Mission régionale d'autorité environnementale  
**BOURGOGNE-FRANCHE-COMTÉ**

**Avis de la Mission Régionale d'Autorité environnementale  
de Bourgogne-Franche-Comté  
sur le projet de développement de l'activité de fabrication de  
matériaux d'isolation thermique de la société Knauf Isba  
sur le territoire de la commune de Auxerre (89)**

N° BFC – 2022- 3171

Figure 3: Schéma de principe de gestion des eaux pluviales (extrait de l'étude d'impact)

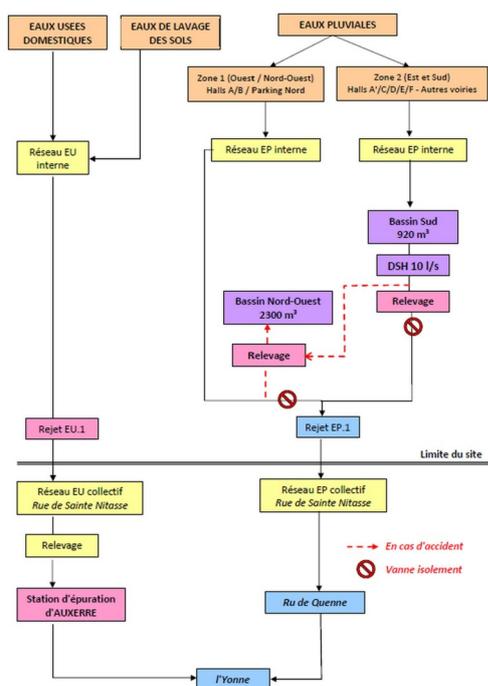
Le dossier conclut à l'absence d'impact de la non-séparation des eaux de pluies sur la qualité du rejet au milieu récepteur<sup>18</sup>. Il fournit les résultats des mesures des 3 derniers contrôles, conformes et inférieures aux valeurs limites autorisées<sup>19</sup>.

**La MRAe recommande d'étudier la possibilité de séparer les réseaux eaux pluviales voiries et toitures pour améliorer la gestion des eaux pluviales et mieux prévenir le risque de rejets polluants.**

Figure 4: extrait du PPRN d'Auxerre (Issus du dossier)

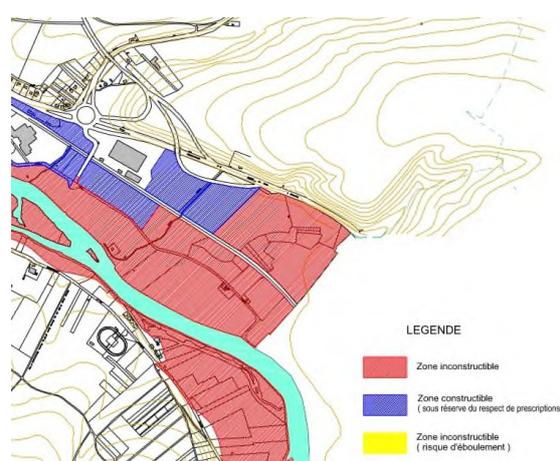
L'inondabilité de la zone a été compensée en créant une surface d'affouillement sur la frange est de l'ex parcelle BX-75. Le volume d'inondabilité ainsi créé de 8 409 m<sup>3</sup> est supérieur au volume minimal à compenser de 3 838 m<sup>3</sup><sup>22</sup>. Cependant, le dossier indique que ces volumes créés sur le site vont être impactés par le projet de contournement routier, qui devra prendre en charge les mesures compensatoires liées à la surface soustraite.

**La MRAe recommande de préciser les volumes correspondant aux surfaces d'affouillement restant sur site après la mise en œuvre du projet de contournement routier et d'estimer s'ils restent suffisants pour compenser l'inondabilité de la zone, d'étudier les impacts potentiels et de proposer, le cas échéant, les mesures ERC associées.**
